Tableau de réponses bâtiment C

Relevé des insuffisances	Réponse de l'exploitant
1/ Conditions de remise en état du site Il est demandé au pétitionnaire de fournir l'avis du maire sur l'état dans lequel sera remis le site lors de l'arrêt de son exploitation, et de ne préciser qu'un seul état dans lequel sera remis le site lors de l'arrêt de l'exploitation. Toutefois, l'inspection rappelle que l'avis est réputé favorable si le maire ne l'a pas rendu dans un délai de 45 jours de sa saisine par le pétitionnaire	Une phrase a été intégrée au chapitre 9 de la PJ4. Le maire n'ayant pas répondu dans un délai de 45 jours, l'avis est réputé favorable.
2/ Étude de la conformité réglementaire du projet <i>La nomenclature des installations classées a été modifiée. En particulier, le régime de l'autorisation des rubriques 1530, 1532 (excepté pour les substances dégageant de la poussière), 2662, 2663 a été supprimé. Le seuil le plus contraignant est dorénavant l'enregistrement. L'objectif est d'éviter dans la mesure du possible un classement des produits combustibles à la fois sous la rubrique 1510 et ces sous rubriques</i> <i>L'AM du 11 avril 2017 relatif aux prescriptions générales applicables

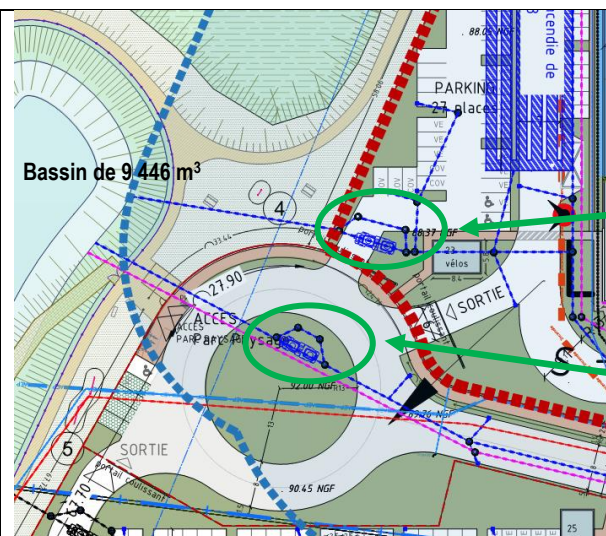
Le TUBOSIDER localisé à l'ouest du site, les quais et les réseaux sont utilisés pour confiner les eaux d'extinction résultant de l'incendie des produits combustibles (1510, 2662, 2663, 1532, 1530).

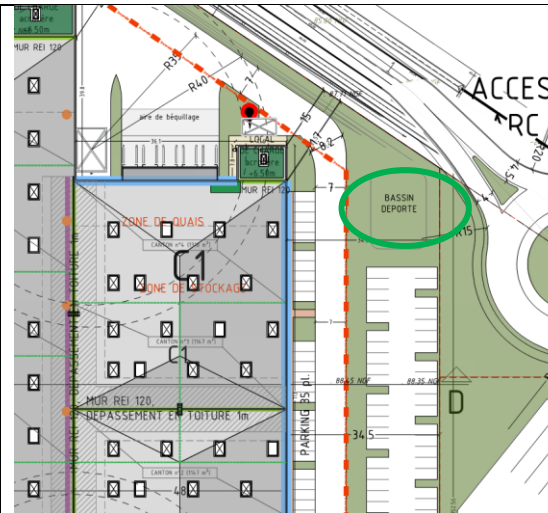
3/ Eau Les éléments relatifs aux émissions d'eaux pluviales appellent des remarques de la part de l'inspection. Il est mentionné que les eaux pluviales de voirie de la première partie du parc, contenant le bâtiment C, sont collectées dans un TUBOSIDER (2 059 m³) situé à l'ouest du site. Ces eaux sont traitées par des séparateurs avant d'être infiltrées. On note une contradiction dans le dimensionnement des dispositifs de gestions des eaux pluviales : - page 85 étude d'impact : les eaux pluviales de voirie sont traitées par un séparateur à hydrocarbure de classe A et débit 114 l/s installé en sortie de réseau. Ce séparateur est précédé par un déboureur de 23 m³ ; - page 118 étude d'impact : le séparateur est de classe A et débit 56/s, et le déboureur est de 11 m³ ;	Il n'y a pas de contradiction dans l'étude d'impact car il s'agit de deux séparateurs d'hydrocarbures différents. Le schéma ci-dessous permet de les visualiser :

Le nombre de séparateur, de débourbeur, de bassin d'infiltration est différent selon les documents mentionnés ci-dessus. Le pétitionnaire devra ainsi préciser leur nombre exact afin de lever toute ambiguïté et de faciliter la compréhension du dossier. De même, le pétitionnaire devra préciser exactement les valeurs retenues suite au dimensionnement des ouvrages de gestion des eaux pluviales (valeurs différentes dans l'étude d'impact pages 85 et 118), et confirmer que les ouvrages de gestion des eaux de pluie sont dimensionnés pour recevoir simultanément les eaux pluviales issues du site "Bâtiment C" (objet du présent rapport) et du site "Bâtiments A et B".

Séparateur 1 : sur le site
débit 114 l/s

Séparateur 2 : hors site
(pour les voiries du parc
d'activité) débit 56 l/s

Sur le site du bâtiment C, il y a donc un seul séparateur d'hydrocarbures (séparateur 1) en sortie du TUBOSIDER, de classe A et de débit 114 l/s.

Les eaux se rejettent ensuite dans un bassin d'infiltration dimensionné pour les bâtiments A/B, C et les voiries du Parc, d'un volume d'environ 9 446 m³.

Le séparateur 2 d'un débit de 56 l/s traite les voiries centrales entre les bâtiments A/B et C. Les eaux se rejettent dans le bassin d'infiltration de 9 446 m³.

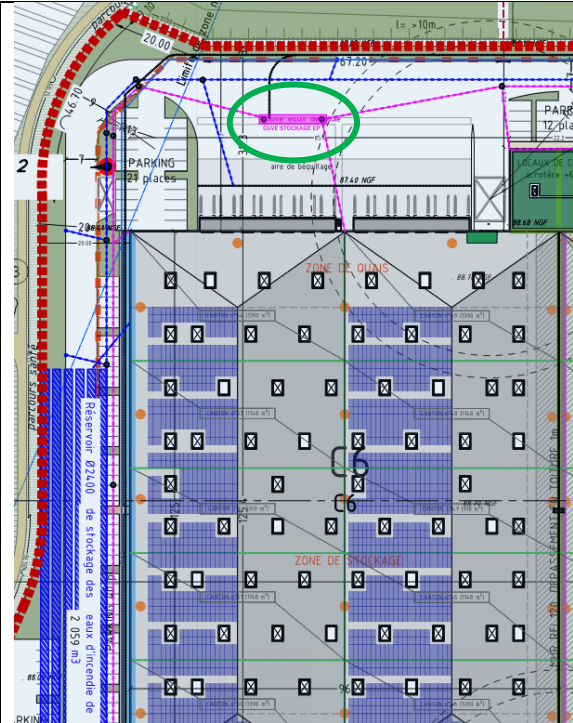
Quant au confinement des eaux d'extinction résultant des liquides inflammables, Le pétitionnaire devra expliciter davantage le dispositif utilisé pour collecter ces eaux d'extinction, et précisera s'il diffère du TUBOSIDER localisé à l'ouest du site.

Afin de dissiper toute ambiguïté, le pétitionnaire devra indiquer si le TUBOSIDER utilisé dans le dispositif de confinement (localisé à l'ouest du site) diffère de celui utilisé pour la gestion des eaux pluviales de la première partie du parc logistique.

La rétention déportée des cellules produits dangereux est enterrée et située à l'est de la cellule 1A :

Le dispositif de rétention étant enterré, un volume supplémentaire pour les eaux d'extinction ne sera pas pris en compte, ce dernier se déversera directement dans le TUBOSIDER prévu à cet effet en cas de débordement de la rétention.
